MOTOBECANE
MOTOCONFORT

SP 93 DL

INFORMATION N° 10109

MODIFICATION CABLAGE DES CLIGNOTANTS

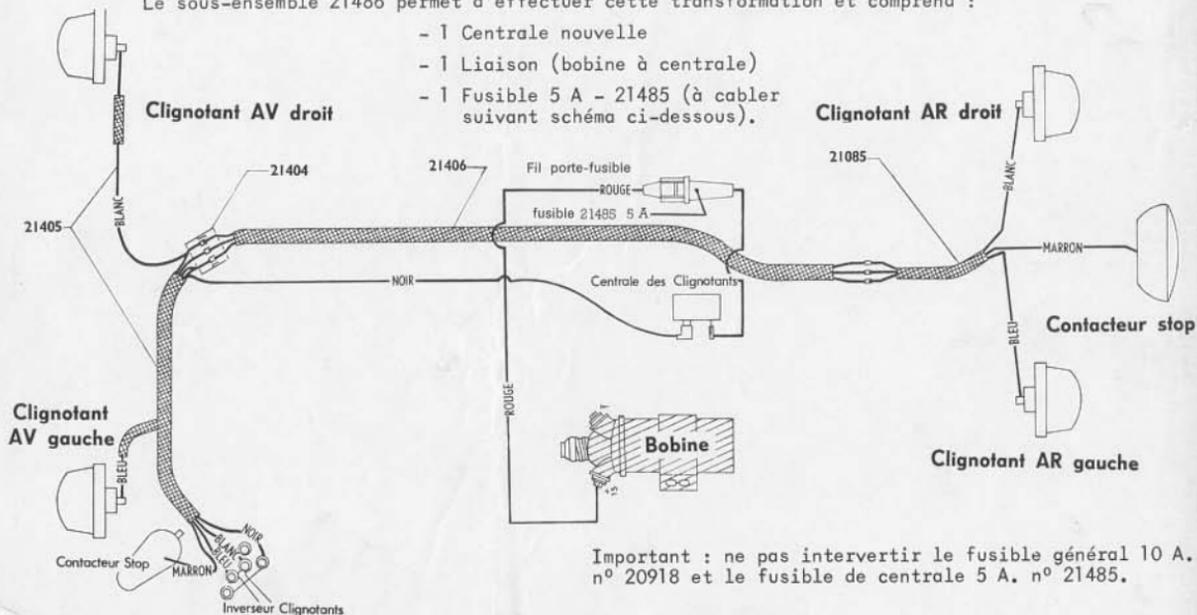
A partir du 30 Mars 1972, n° Cadre 93.510.734 les 93 DL. possèdent :

- d'une part, une nouvelle centrale clignotants. (Il n'a pas été pris de référence nouvelle pour cette pièce qui sera fournie en remplacement de la centrale 21079 à épuisement du stock).
- d'autre part, un fil de liaison bobine à centrale dans lequel est incorporé un fusible de 5 A. - 21485.

Le sous-ensemble 21486 permet d'effectuer cette transformation et comprend :

- 1 Centrale nouvelle
- 1 Liaison (bobine à centrale)
- 1 Fusible 5 A - 21485 (à cabler suivant schéma ci-dessous).

Important : ne pas intervertir le fusible général 10 A. n° 20918 et le fusible de centrale 5 A. n° 21485.
